リタール製品 仕様変更のお知らせ

対象製品	普通鋼板製 KL ターミナルボックス
変更時期	2014年9月1日以降、随時変更
変更理由	品質向上
変更内容	付属品にシーリングワッシャーを追加

***シーリングワッシャーのご使用方法**

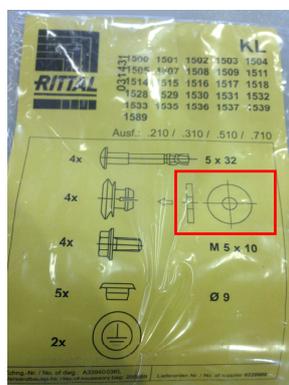
付属品にシーリングワッシャーが新規追加されました。
(蓋のねじ留め点数と同数付属)

新規追加付属品：シーリングワッシャー
(外形 直径約 18mm)

カバーを本体へねじ留めする際、ブッシュとカバー表面の間に本シーリングワッシャーを挟み、ねじ留めして下さい。
